SERVICE INFO – FAG 0034

Modifisering av hjullagermodul

Tillverkare: Alexander Dennis

DANA hjulaxel-ID: S63U, S75U, T75U

Bild 1: Hos axlar med axel-ID S63U måste också bromsskiva, hjulinfästning, hjulbultar och fästskruvar bytas ut, förutom hjullagermodulen

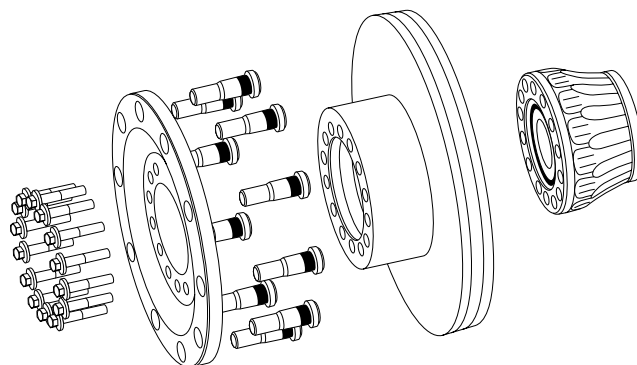
Om hjullager från Timken ännu monteras inom ramen för reparationsarbetena, måste ytterligare komponenter bytas hos axlar med axel-ID S63U, S75U och T75U.

Hjulaxel-ID	Nödvändiga komponenter	Best. nr. Alexander Dennis	Antal
S63U	Hjulinfästning	658468-3	1 x
	Hjulbultar	650723-2	10 x
	Bromsskivan	658468-4	1 x
	Fästskruvar	658468-5	14 x
S75U	Hjulinfästning	661391-2	1 x
	Fästskruvar	661391-3	14 x
T75U	Hjulinfästning	661391-2	1 x
	Fästskruvar	661391-3	14 x
NDS 80	Inga	-	-

Åtdragningsmoment för fästskruvar: 236 – 260 Nm
